**Modulo per la presentazione delle osservazioni per i piani/programmi/progetti sottoposti a procedimenti di valutazione ambientale di competenza statale**

**ID: Codice procedura (ID\_VIP/ID\_MATTM) 10066**

Progetto per la realizzazione di un impianto per la produzione di energia mediante lo sfruttamento del vento nel territorio comunale di Tuscania e Viterbo (VT). Potenza nominale 129,6 MW. Codice pratica MYTERNA n. 202300259

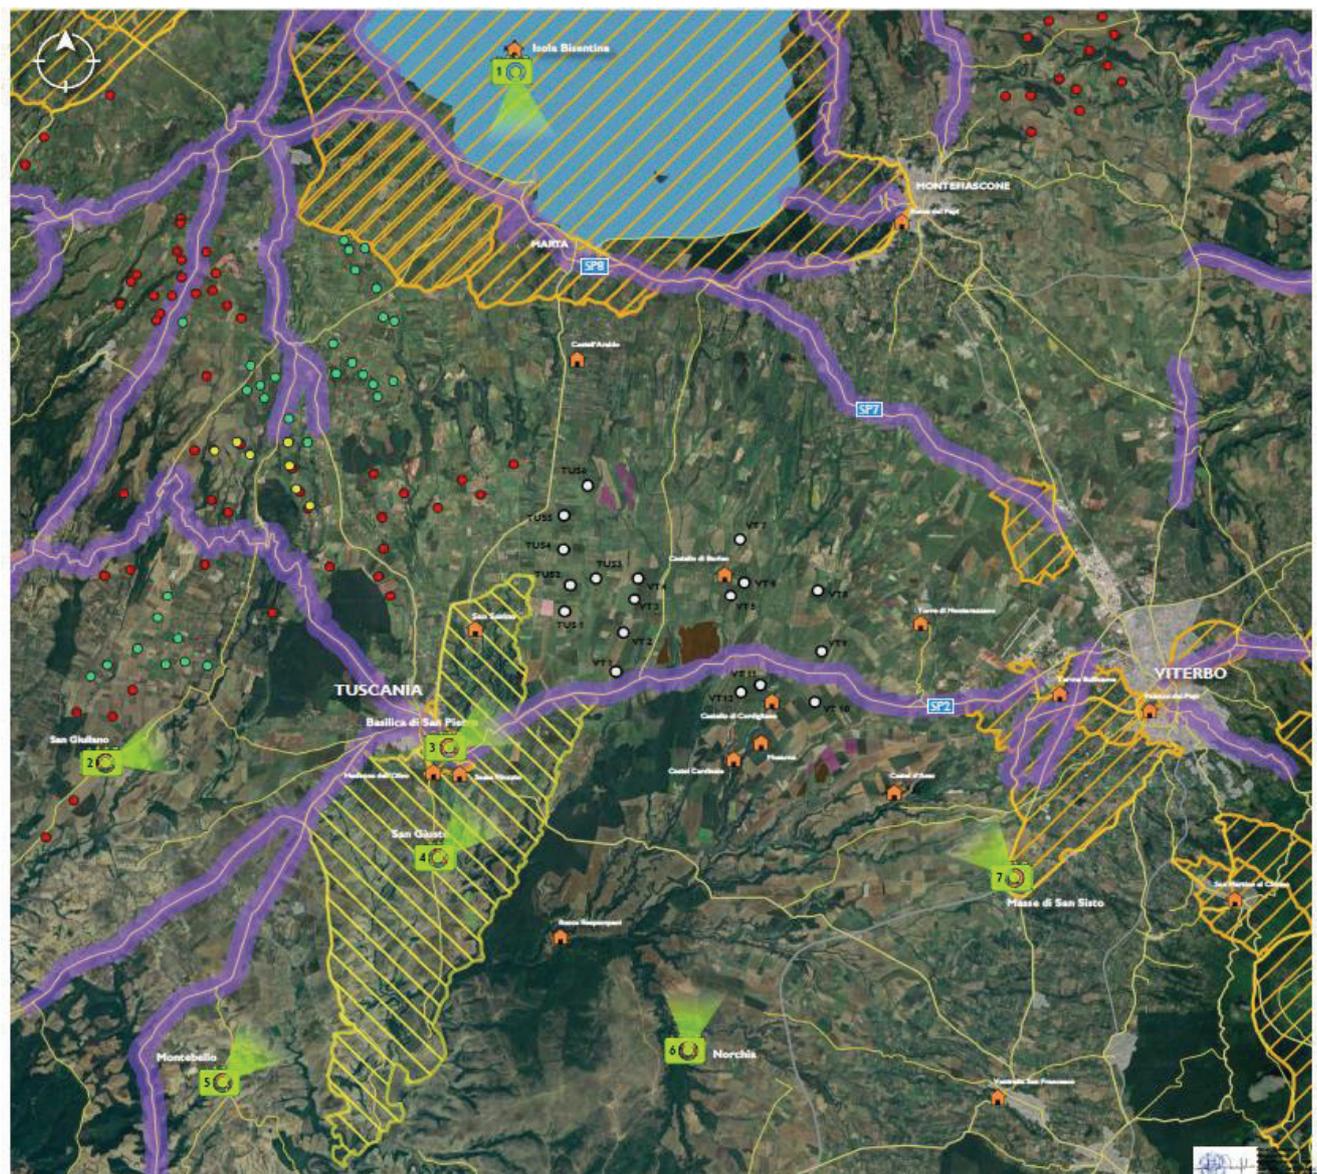
Per queste ragioni esso presenta delle incompatibilità con vari sistemi di paesaggio presenti nella zona, e in particolare con il paesaggio agrario di valore che interessa buona parte del territorio in cui si inserirebbe l’impianto con gli aerogeneratori e il paesaggio di particolare valore dove insisterebbero le opere pertinenti dell’impianto. Inoltre come vedremo la zona in cui si inserirebbe l’impianto è in

parte vincolata ai sensi dell'art. 136 del CBC per il suo notevole pregio paesaggistico come dimostra anche la seguente mappa prodotta dalla proponente.

**Mappa del documento WON017\_ES\_9\_5\_2\_2.** La mappa mette in evidenza le zone paesaggistiche di notevole interesse pubblico ex art 136 del Lago di Bolsena e della città di Viterbo e la zona archeologica del Comune di Tuscania in mezzo alle quali si verrebbe a trovare l'impianto eolico industriale in cumulo con una sola parte di altri impianti FER.

(Quadro d’unione)

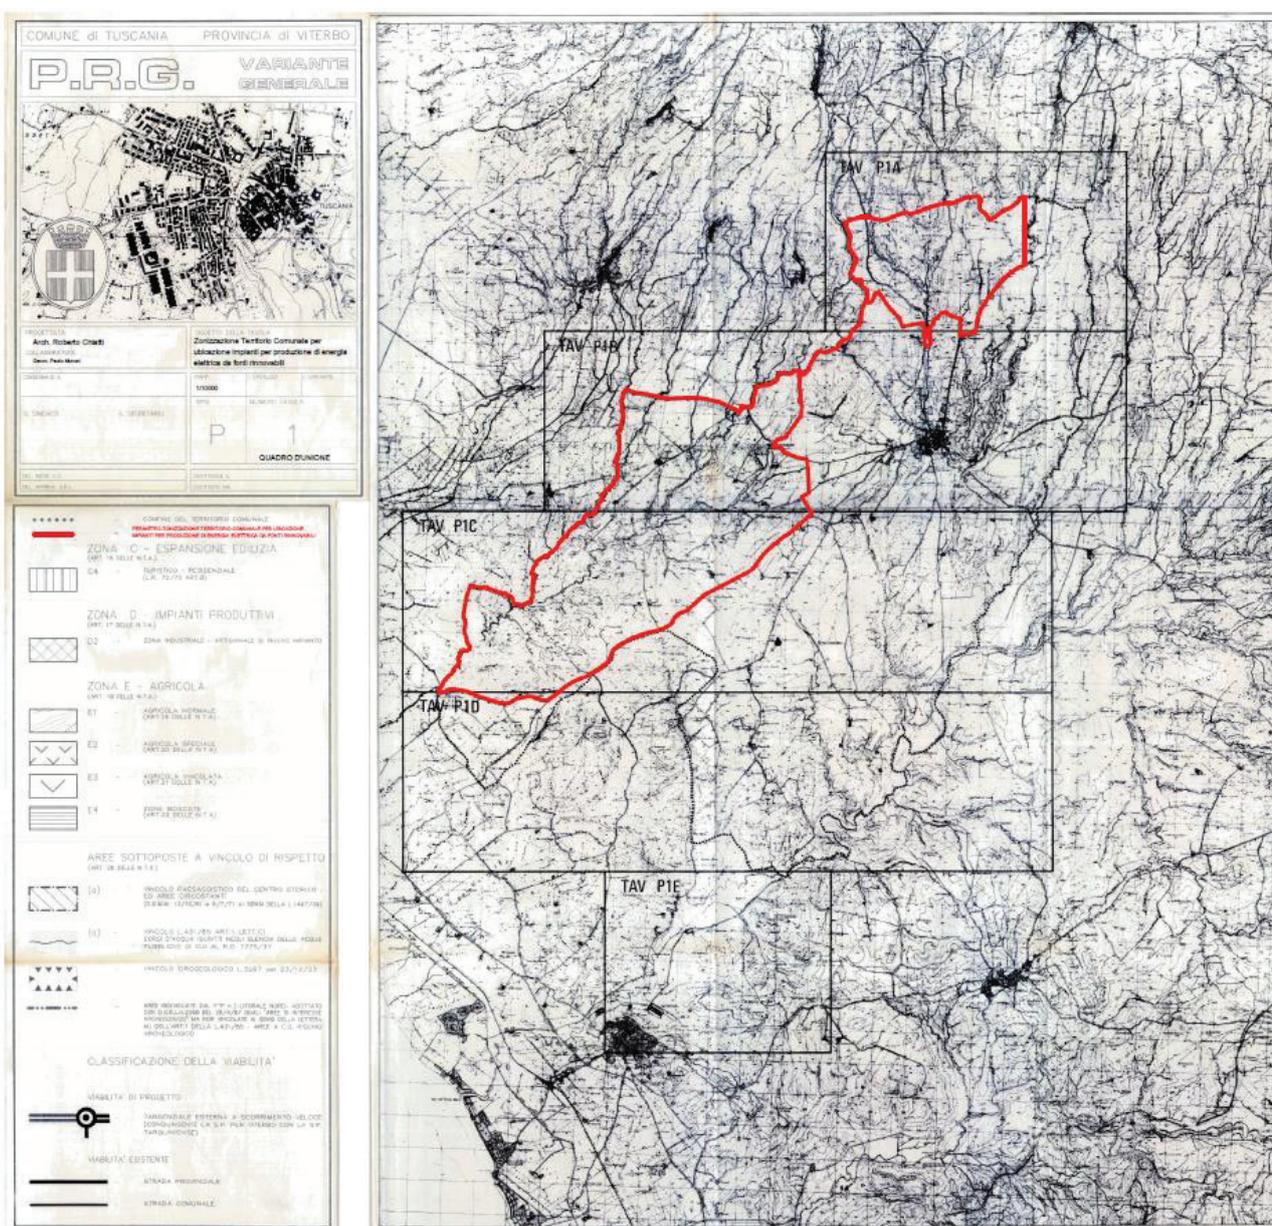
Il progetto eolico in oggetto **NON** ricade in aree **INDICATE IDONEE DALLA DELIBERA COMUNALE**, aree dove possono essere realizzati impianti per la produzione di energia elettrica da fonti rinnovabili. Dalla zonizzazione allegata in delibera si può rilevare con facile evidenza che la collocazione di n° 6 pale eoliche dell’impianto (denominate TUS1, TUS2, TUS3, TUS4, TUS5, TUS6) **ricade sul territorio comunale di Tuscania in area NON IDONEA secondo delibera.**

(VEDERE MAPPA di VARIANTE GENERALE AL PRG nella pagina seguente)

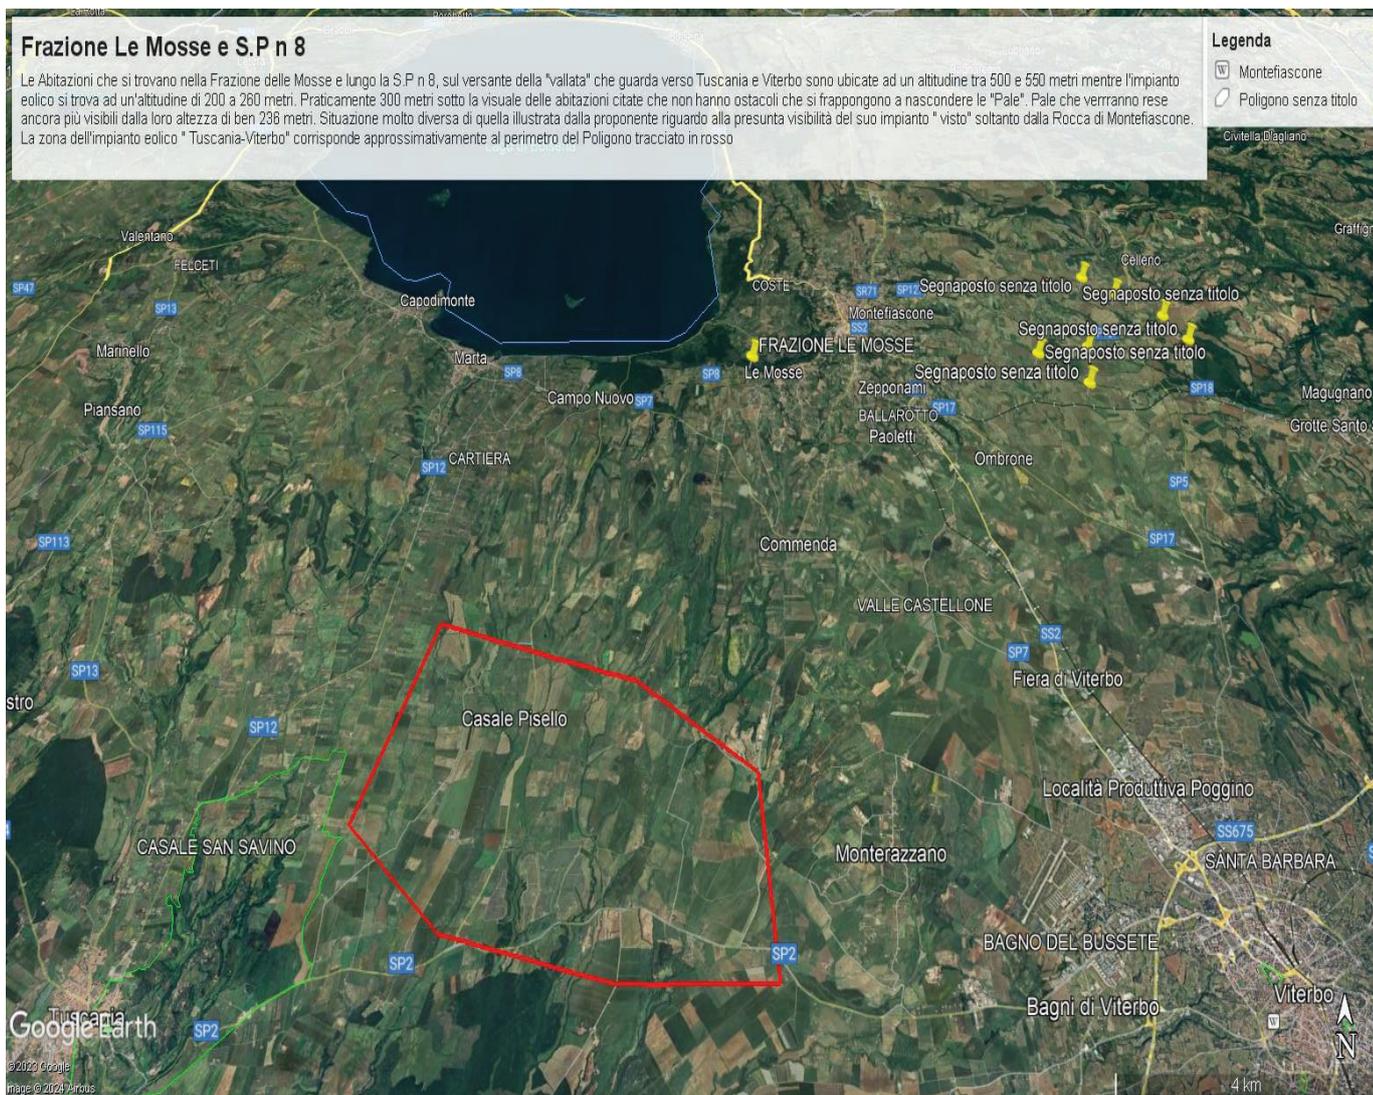
Il progetto eolico oggetto delle presenti Osservazioni come affermato dalla proponente nelle pagine da 29 a 33 del Documento di risposta alla Richiesta di integrazioni del MIC ha 14 dei 18 aerogeneratori progettati in area non idonea perché ricadenti nelle fasce di rispetto di beni culturali ai sensi dell'art.20 com.8 del D.Lgs. n. 199/2021. Sorvolando sull'alternativa proposta che prevederebbe l'installazione di 31 aerogeneratori in aree limitrofe, (nell'Osservazione n. 2 abbiamo proposto l'Alternativa Zero), si segnala che a circa quattro chilometri dagli aerogeneratori VT 09, 10, 11 e 12 si trova anche l'importante necropoli etrusca di Castel d'Asso che potrebbe avere il riconoscimento da parte della Regione Lazio, nella redazione e approvazione della prossima legge sulle Aree idonee e non idonee alle FER, di fasce di rispetto più estese rispetto ai 3 km al fine di conservarne il suo alto pregio storico, archeologico e soprattutto identitario della Tuscia.

Figura 1. Stralcio carta "Natura 2000" dal sito del ministero Ambiente che illustra la parte della Rete Natura 2000. Le zone con linee in blu sono le ZPS che comprendono le ZSC (parti con linee rosse). Simbolo dell'area in cui è to l'impianto eolico industriale "Tuscania - Viterbo".

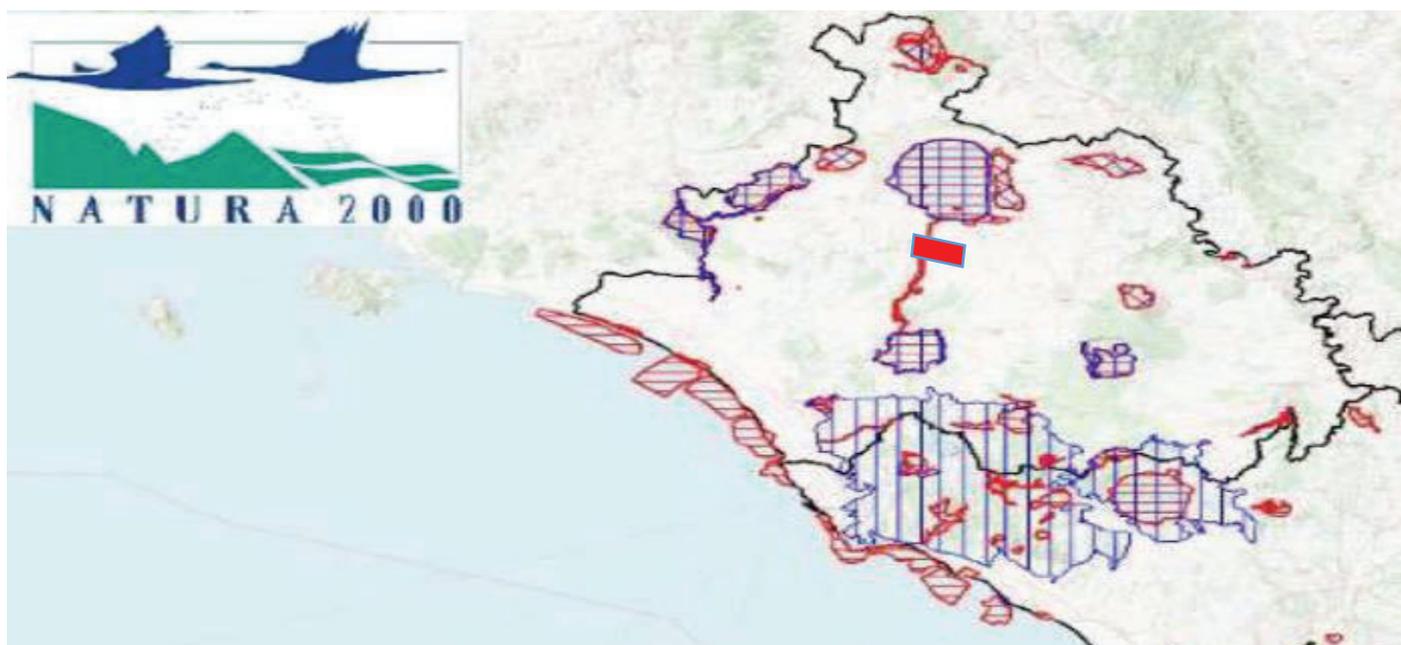
Nel caso dell'impianto eolico in oggetto l'area di intervento ancorchè formalmente esterna alla rete Natura 2000 viene a localizzarsi in diversi punti a distanze notevolmente ridotte rispetto a siti della Rete Natura 2000.

Appare contestabile l'affermazione nello studio ES.10.1 (Valutazione di Incidenza, pag. 35) Secondo cui l'intervento in oggetto non interferisce con aree vincolate in quanto gli aerogeneratori non rientrano in nessuna zona destinata a Sito d'Importanza Comunitaria (SIC), a Zone a Protezione Speciale (ZPS), ai sensi della Direttiva 79/409 CEE, e Important Bird Areas (IBA). Dalle planimetrie riportate nello studio appare infatti che un numero consistente degli aerogeneratori facenti parte dell'impianto si trovino a distanze veramente minime, addirittura poche centinaia di metri dalla ZSC IT6010020 - Fiume Marta, e comunque per le sue dimensioni ed estensione, il progetto viene a configurarsi come vera e propria barriera fra zone di protezione ed in particolare molto importanti per l'avifauna. L'assenza formale di core areas non significa infatti che non esista una rete di interrelazioni ecologiche tra queste zone e siti Natura 2000 più o meno vicine.

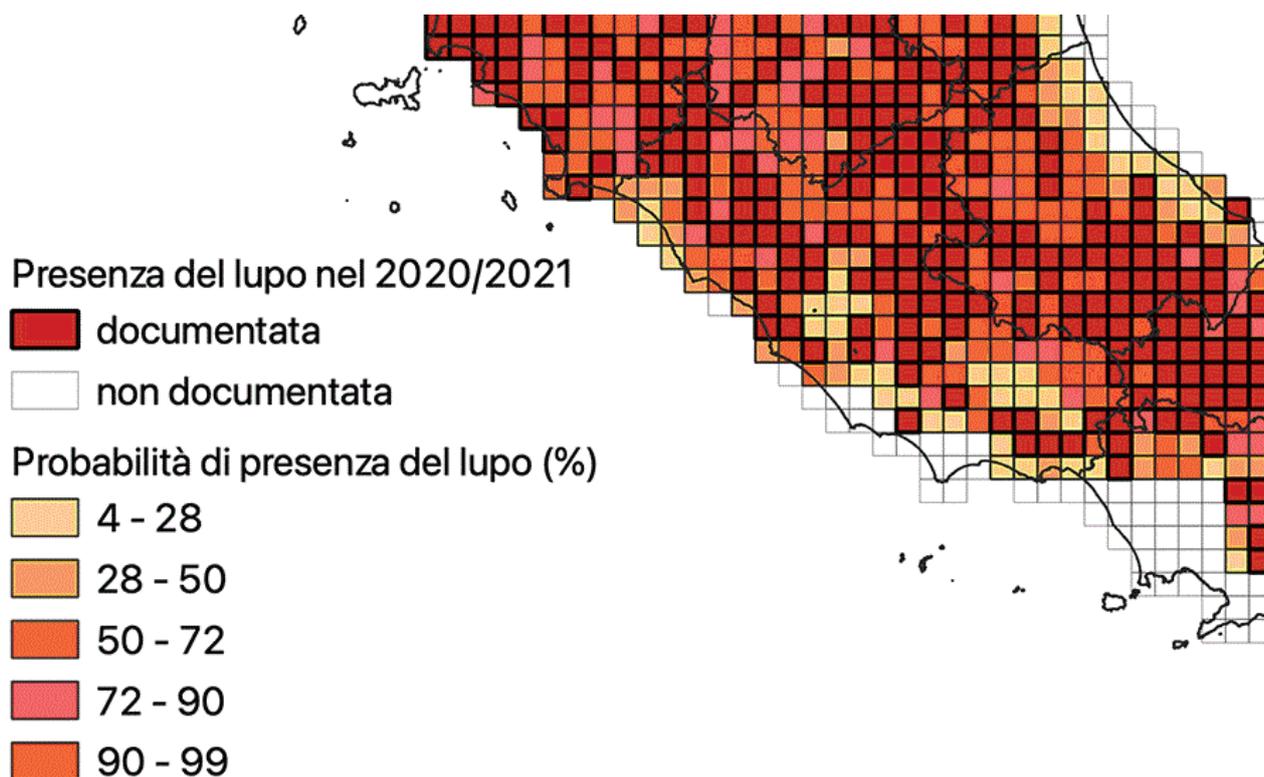
*aree centrali, ovvero gli ambiti di connessione, della RER” (pag 58).* nonché dall'analisi della citata mappa di dettaglio delle connessioni ecologiche (Documento ES 10.7) dove l'analisi delle connessioni ecologiche è limitata allo stretto spazio limitrofo all'area dell'impianto escludendo aree importantissime come le ZPS del Lago di Bolsena e isole Bisentina e Martana e l'area importantissima a livello regionale del comprensorio Tolfetano-Cerite- Manziate, tra le quali l'impianto verrebbe a collocarsi.

Stessa sottostima, se non negazione del ruolo delle connessioni fra aree naturali si ritrova nell'affermazione: *“Nel caso in esame, sulla base della caratterizzazione degli aspetti naturalistici dell'area si rilevano impatti sostanzialmente nulli per gli habitat naturali di interesse comunitario, poiché la realizzazione dell'intervento non prevede alcuna azione a carico di habitat naturali (pag. 71).”*

Tali criticità e carenze sostanziali nell'impostazione dello studio relativo alla Valutazione di incidenza sono evidenziate anche nella Nota della Regione Lazio, Direzione Regionale Ambiente R.U.U. 1265537 del 07/11/2023, nella quale si esprime orientamento non favorevole al progetto.
